PROGETTO DEFINITIVO PER LA REALIZZAZIONE DI UN PARCO EOLICO RICADENTE NEI COMUNI DI ORTA NOVA E ORDONA (FG) IN LOCALITA' "POSTA DELLE CANNE" E "MASCITELLI"

ELABORATO	TITOLO	COMMESSA	TIPOLOGIA		
C17	RELAZIONE TECNICA DI RISPOSTA ALLA NOTA DEL MiC prot. 0014424-P del 13/07/2023	20053	D		
		CODICE ELABORATO			
		DC20053D-C17			
REVISIONE	Tutte le informazioni tecniche contenute nel presente documento sono di proprietà esclusiva della Studio Tecnico BFP S.r.l e non possono essere riprodotte, divulgate o comunque utilizzate senza la sua preventiva autorizzazione scritta. All technical information contained in this document is the exclusive property of Studio Tecnico BFP S.r.l. and may neither be used nor disclosed without its prior written consent. (art. 2575 c.c.)	SOSTITUISCE	SOSTITUITO DA		
00		-	-		
		NOME FILE	PAGINE		
REV	DATA	MODIFICA			
00	15/09/23	Emissione	Elaborato	Controllato	Approvato
01			Carella	Miglionico	Pomponio
02					
03					
04					
05					
06

Osservazioni in riscontro alla nota Protocollo 0014424-P del 13.07.2023 della Soprintendenza Speciale per il Piano Nazionale di Ripresa e Resilienza del Ministero della Cultura

Figura 1: Corsi acqua presenti nell'area d'intervento (cfr. DW20053D-V02)

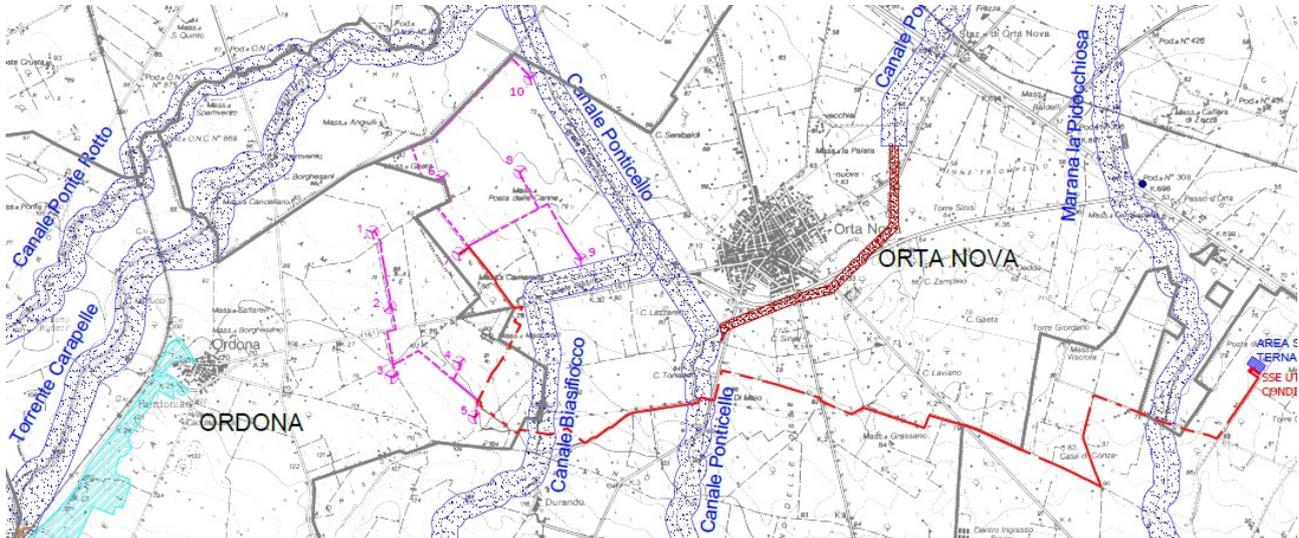
Si rilevano alcune interferenze del progetto con aree sottoposte a vincolo paesaggistico e tutelate ex lege D.Lgs. n. 42/2004 — art. 142, ed in particolare:

- *interferenza diretta con BP — fiumi e torrenti, corsi d'acqua iscritti negli elenchi delle acque pubbliche, il cavidotto esterno, lungo il suo tracciato, attraversa questi corsi d'acqua "Canale Ponticello", "Canale Biasifiocco", "Marana la Pidocchiosa". L'attraversamento del corso d'acqua avverrà con la tecnica della Trivellazione teleguidata (TOC);*
- *interferenza diretta con UCP — Formazioni arbustive in evoluzione naturale: il cavidotto esterno, lungo il suo tracciato, attraversa formazioni arbustive presenti lungo la Marana la Pidocchiosa, il cavidotto sarà interrato e realizzato con la tecnica della trivellazione;*
- *un tratto del cavidotto esterno attraverserà il tratturello Stornarella — Carapelle (oggi SP 81), tale attraversamento avverrà con la tecnica della Trivellazione teleguidata (TOC).*

La tecnica della TOC consente di evitare scavi a cielo aperto e di posare il cavidotto anche a diversi metri di profondità al di sotto dell'alveo del canale.

“Questa tecnica garantisce la tutela del paesaggio idraulico e azzerà il disturbo naturalistico delle aree attraversate”.

I reticoli idrografici sopra descritti sono esterni all'area di ubicazione degli aerogeneratori e delle relative piazzole, ad una distanza sempre superiore ai 150 m; solo il cavidotto esterno li attraversa lungo il suo tracciato e l'attraversamento avverrà con la TOC.

Figura 4: Punti di presa dei fotoinserimenti sottoriportati (cfr. DW20053D-V12_Fotoinserimenti)

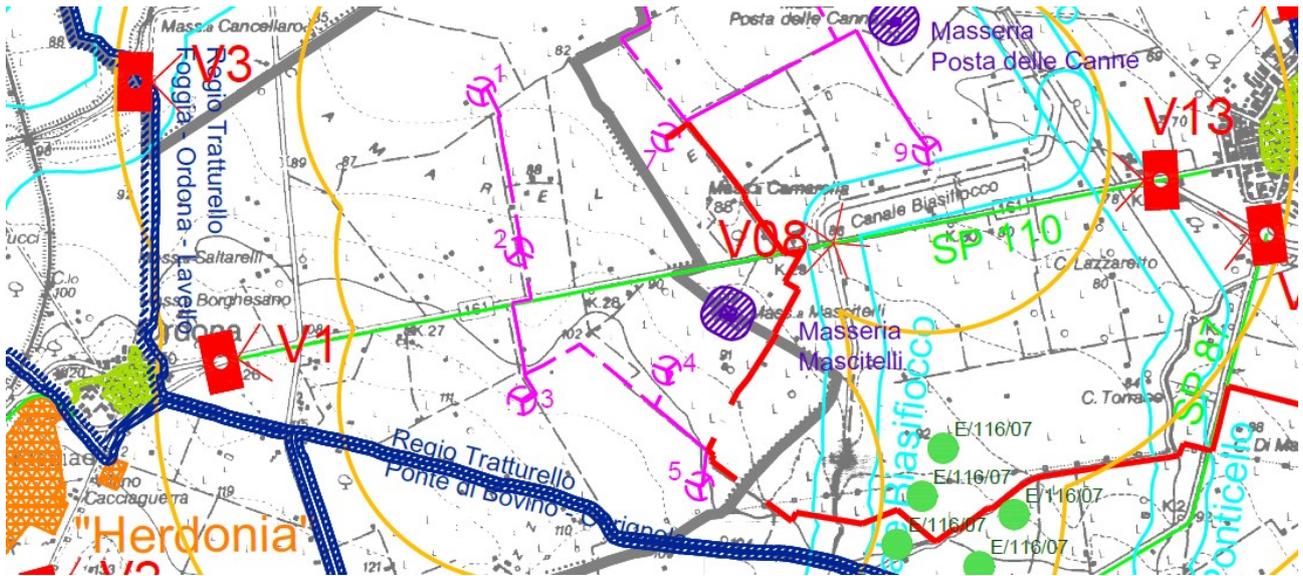
CONSIDERATO che nei pressi dell'impianto eolico proposto sono presenti alcune **Strade a valenza paesaggistica** (SP87 FG, SP83 FG, SP81 FG, SP85 FG, SP88 FG), individuate dal PPTR quali Ulteriori contesti paesaggistici (UCP) ai sensi dell'art. 143, co.1 *lett. e* del D. lgs. 42/2004, e che, in particolare, la SP 110 (ex SS 161 FG) attraversa il parco eolico in prossimità degli aerogeneratori WTGO2, WTGO3, WTGO4 e WTGO9 (distanti dai 200m ai 500 m dalla strada a valenza paesaggistica).

La realizzazione degli aerogeneratori in progetto introdurrebbe nelle prospettive e nelle visuali panoramiche percepibili dalle strade a valenza paesaggistica nonché dai punti panoramici, elementi di disturbo particolarmente importanti con un'alterazione significativa dei valori paesaggistici presenti. Inoltre la

Le strade a valenza paesaggistica, tutelate ai sensi dell'art. 142 del D.Lgs. 42/04, non interferiscono direttamente con gli aerogeneratori in progetto che si trovano tutti ad una distanza di almeno 300 m dalle stesse.

- i Punti Panoramici più vicini al parco eolico sono Castello di Lucera, Canne delle Battaglie e Minervino Murge e distano oltre 20 km dall'area d'impianto, di molto superiore al limite di rispetto di 10 km dai Coni Visivi individuati dal Piano.
- la Strada Panoramica più vicina è ad oltre 20 km dall'area di progetto, a sud del territorio di Cerignola, in prossimità del Fiume Ofanto, ed è la SP 91.

Si riportano di seguito alcuni foto-inserimenti (V1, V08, V13) eseguiti dalla citata strada a valenza paesaggistica SP110 (cfr. DW20053D-V12_Fotoinsertimenti).

Figura 19: Carta dell'uso del suolo (cfr. DW20053D-V18_Carta vegetazione e uso del suolo)

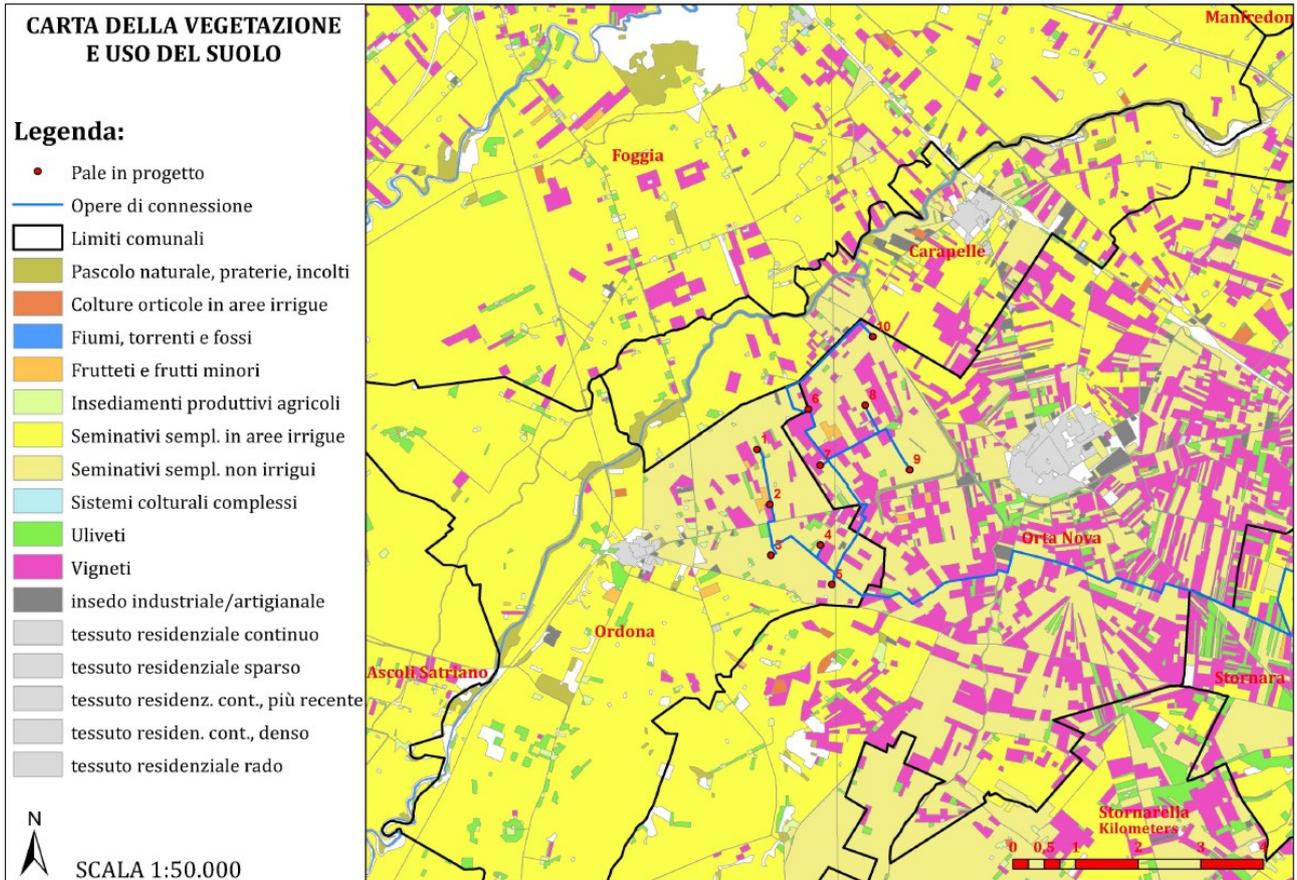
CONSIDERATO e VALUTATO che gli aerogeneratori di progetto ricadono nell'Ambito paesaggistico n. 3 – Tavoliere e, più precisamente nella figura territoriale "Il Mosaico di Cerignola", collocandosi al confine con la figura territoriale "La Piana Foggiana della Riforma" con la quale, seppur indirettamente, interferiscono.

CONSIDERATO che il PPTR rileva, tra le criticità delle trasformazioni territoriali in atto nell'Ambito paesaggistico di riferimento, la presenza di *"impianti tecnologici (in particolare FER)"* che contribuiscono ad alterare e compromettere il sistema dei principali lineamenti morfologici, nonché, i luoghi privilegiati da cui è possibile percepire il paesaggio del Tavoliere, riferendo, in particolare, che ***la diffusione di pale eoliche nel territorio agricolo, senza alcuna programmazione ed attenzione ai valori paesaggistici dell'area produce un forte impatto visivo e paesaggistico.***

Tale frammentazione colturale caratterizza anche il sito in cui si colloca il parco eolico di progetto, come si evince dallo stralcio della carta dell'uso del suolo sotto riportata (cfr. DW20053D-V18_Carta vegetazione e uso del suolo) e che contribuisce in modo naturale al mascheramento parziale dell'impianto.

Figura 29: Area di impianto

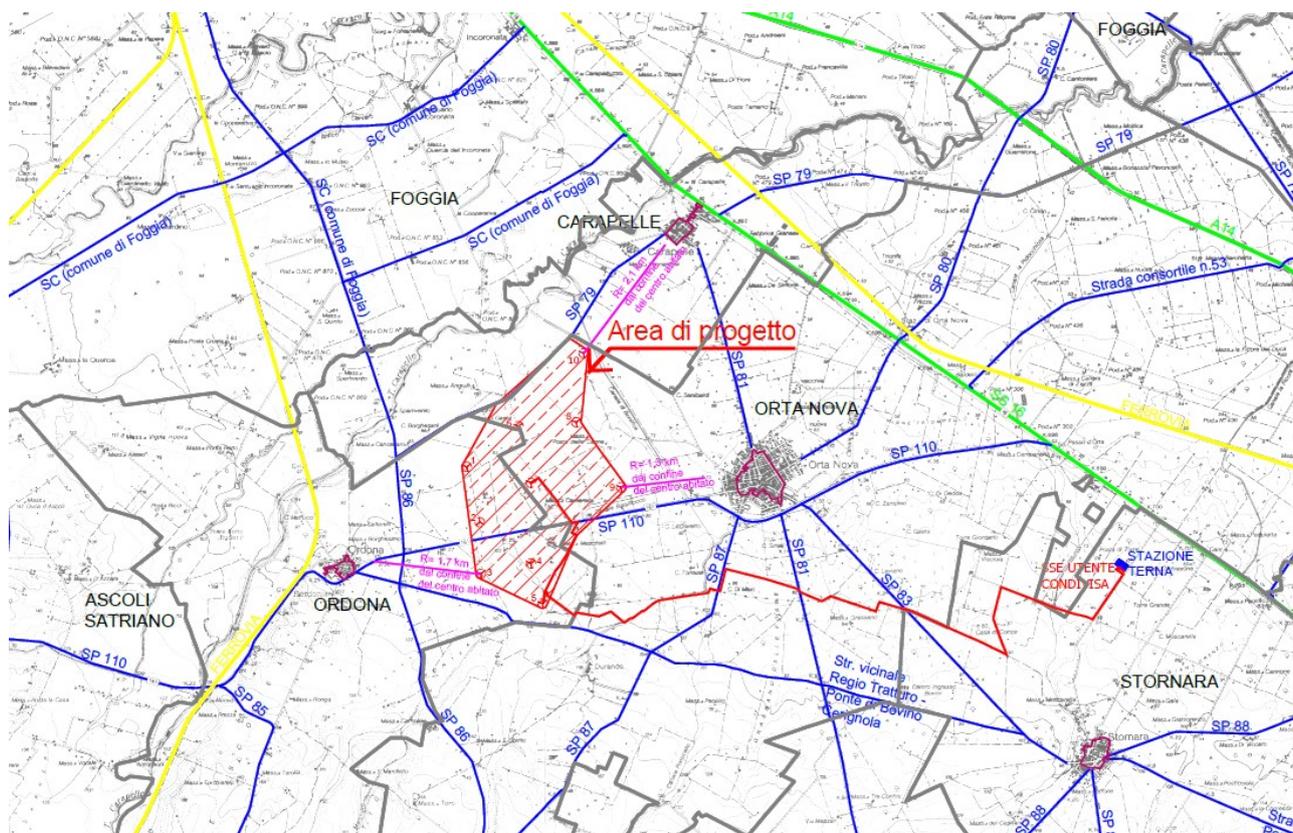
CONSIDERATO e VALUTATO che, con riferimento alle “Componenti dei paesaggi rurali”, di cui alla “Sezione C” della Scheda d’Ambito n. 3 – Tavoliere - Normativa d’uso - del PPTR, l’impianto in questione si pone in contrasto con i relativi Obiettivi di qualità paesaggistica e territoriale, volti a “Valorizzare i caratteri peculiari dei paesaggi rurali storici” come anche quelli volti a “Riqualificare i paesaggi rurali storici” e che pertanto, l’intervento non è coerente con gli indirizzi finalizzati a “conservare e valorizzare l’edilizia e i manufatti rurali storici diffusi e il loro contesto di riferimento attraverso una conversione multifunzionale dell’agricoltura” e quindi è in contrasto con le direttiva che stabilisce di promuovere misure atte a contrastare l’abbandono del patrimonio insediativo rurale..., ad esempio attraverso il sostegno alla produttività di prodotti di qualità e l’integrazione dell’attività con l’accoglienza turistica in quanto la realizzazione dell’impianto trasformerebbe l’area in un paesaggio dal forte carattere tecnologico, che non consente e scoraggia qualsiasi iniziativa volta in tal senso.

L’area Vasta d’Indagine di 9 km è caratterizzata sì da un paesaggio rurale, ma la vocazione artigianale e produttiva del territorio è fortemente presente. Il layout di progetto è stato scelto in un’area fortemente antropizzata, servita da una fitta rete infrastrutturale.

Nell’area vasta è presente un numero significativo di manufatti quali capannoni e depositi, spesso in stato di abbandono, che caratterizzano il valore produttivo agricolo/artigianale/industriale che ha avuto il territorio, soprattutto nel passato, andando ad evidenziare il progressivo abbandono e degrado delle aree di inserimento del parco eolico. L’area di progetto è servita da una fitta rete infrastrutturale veloce (SS16, A14, Ferrovia, e numerose Strade provinciali), e da stazioni elettriche di collegamento alla RTN, che le danno un valore strategico produttivo.

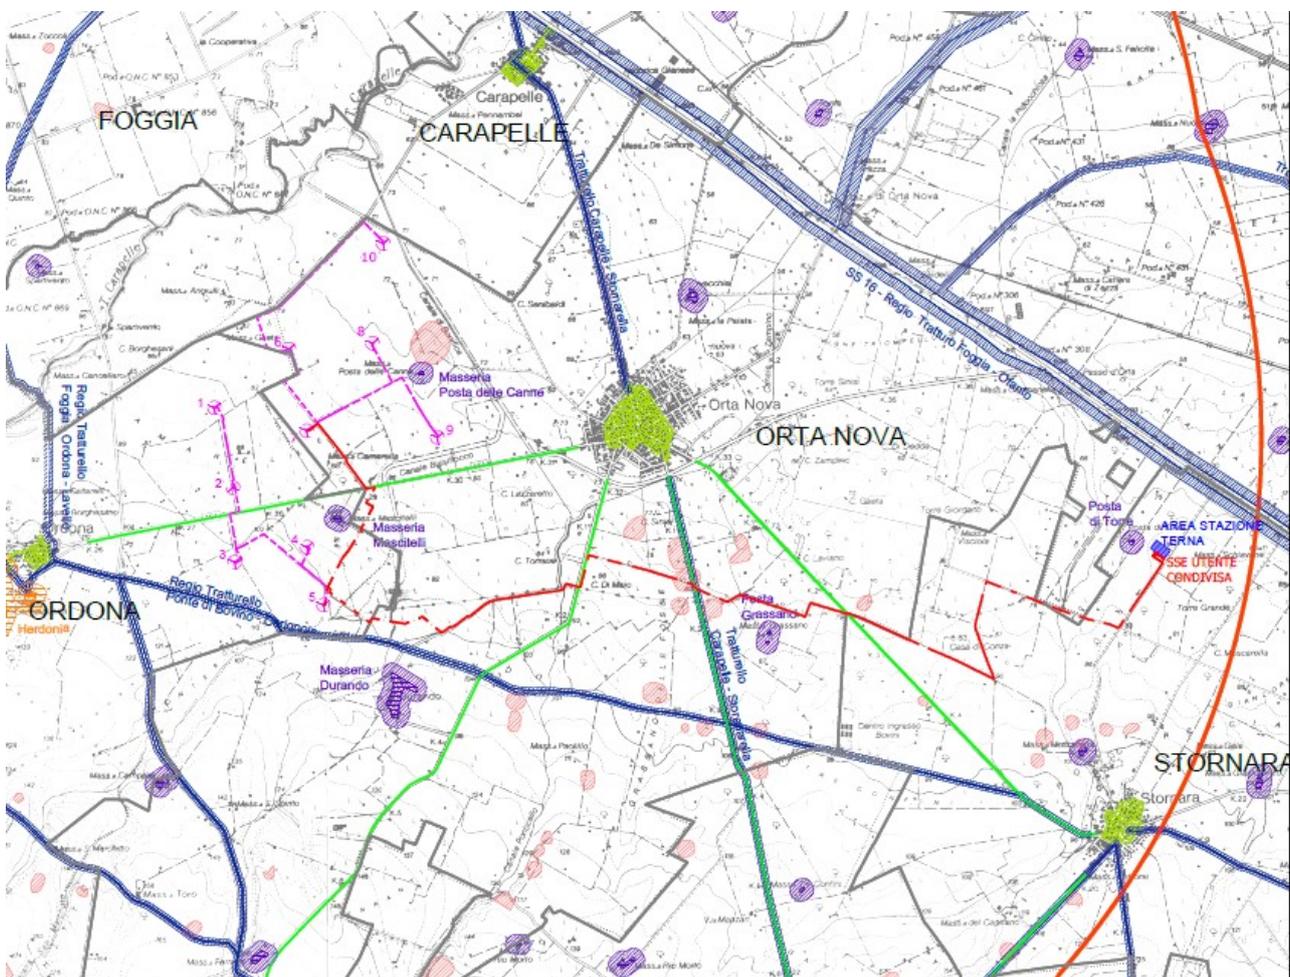
CONSIDERATO E VALUTATO che dalla verifica effettuata, ai sensi della lettera c-*quater* del co. 8, dell'art. 20 del D. Lgs. 199/2021, come da ultimo modificato dall'art. 47 co.1 del D. Lgs 13/2023, l'impianto eolico in esame non ricade in area idonea all'installazione di impianti a fonti rinnovabili, in quanto lo stesso rientra nella fascia di rispetto di 3 km dai beni sottoposti a tutela ai sensi della Parte II del D.lgs. 42/2004 di seguito elencati:

A tal proposito, è d'uopo, in primo luogo, sottolineare che la mancata inclusione dell'area d'impianto nel novero delle aree idonee ad ospitare impianti FER ai sensi dell'art. 20, comma 8, del DLgs 199/2021 (peraltro sopravvenuto alla presentazione del progetto) non vale a rendere il progetto non assentibile.

In tal senso depone, invero, inequivocabilmente l'art. 20, comma 7, del DLgs 199/2021 secondo cui *“le aree non incluse tra le aree idonee non possono essere dichiarate non idonee all'installazione di impianti di produzione di energia rinnovabile, in sede di pianificazione territoriale ovvero nell'ambito di singoli procedimenti, in ragione della sola mancata inclusione nel novero delle aree idonee”*.

Figura 35: Ortofoto Trattarello Stornarella-Carapelle

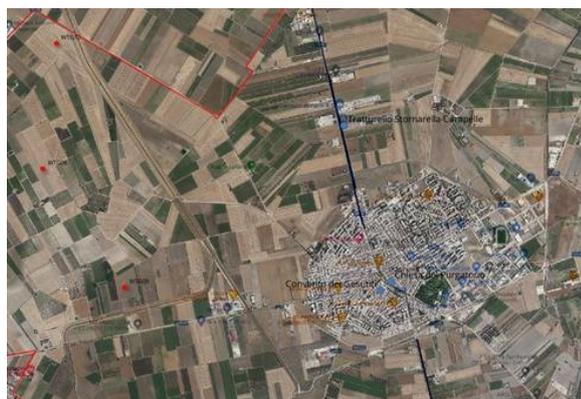
*Si precisa che tutte delle aree interessate dalle opere in progetto (aerogeneratori, cavidotto e infrastrutture connesse) non sono sottoposte a provvedimenti di tutela archeologica ai sensi del D.Lgs. 42/2004, né sono interessate da procedimenti in itinere di tutela archeologica ai sensi degli artt. 10, 13-14 e 45 del citato D.Lgs. 42/2004. Fa eccezione il **Tratturello n. 39 "Carapelle Stornarella"**, vincolato con DM 22/12/1983, caratterizzato in loc. Grassano delle Fosse da un attraversamento trasversale del cavidotto di connessione verso la SE.*

A tal proposito, è d'uopo, in primo luogo, sottolineare che il Tratturello di cui innanzi (coincidente con la SP 81) è qualificato nel piano regionale dei tratturi come tratturo di classe B che, ai sensi dell'art. 6, comma 2, della Lr 4/2013, ha irreversibilmente perduto le proprie originarie caratteristiche e, quindi, la connotazione di bene di interesse archeologico.

Peraltro, come già esplicitato a pag. 4 del presente documento, l'attraversamento del Tratturello Carapelle-Stornarella da parte del cavidotto di connessione avverrà mediante la tecnica della Trivellazione Orizzontale Controllata (TOC) alla profondità di 2 m, al fine di preservare, qualora ancora presenti, testimonianze storiche del bene.

La prima immagine mostra il Trattarello identificato con linea blu, che coincide con la SP81 come da seconda ortofoto.
